Referencia: Expediente: LAV0033-00-2016

AUTORIDAD NACIONAL DE LICENCIAS AMBIENTALES

RESOLUCIÓN N° 001643 (16 JUN. 2026)

“Por la cual se resuelve un recurso de reposición interpuesto en contra de la Resolución 939 del 27 de marzo de 2026 y se toman otras determinaciones”

Figura 3-71 infraestructura provisional de teleféricos

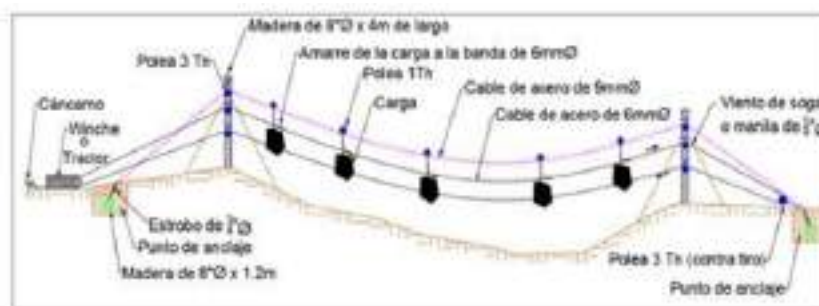
No obstante, el Equipo Evaluador Ambiental frente a los “teleféricos” concluyó que, al no encontrarse como una infraestructura del proyecto acorde con el alcance de la solicitud de modificación, no consideró ambientalmente viable realizar el ajuste solicitado.

Retirar donde corresponda todo lo asociado con el teleférico, transporte helicoportado y helipuerto, toda vez que no hacen parte del alcance de la presente modificación de licencia ambiental.

De acuerdo con las consideraciones técnicas antes expuestas, esta Autoridad Nacional considera procedente reponer y en tal sentido modificar parcialmente el artículo décimo primero de la Resolución 939 del 27 de marzo de 2026, respecto de la FICHA: A-01-01-F05 – MANEJO, TRANSPORTE Y ALMACENAMIENTO DE MATERIALES DE CONSTRUCCIÓN Y SUSTANCIAS PELIGROSAS, en el sentido de que solamente se debe retirar de dicha ficha todo lo asociado con el teleférico.
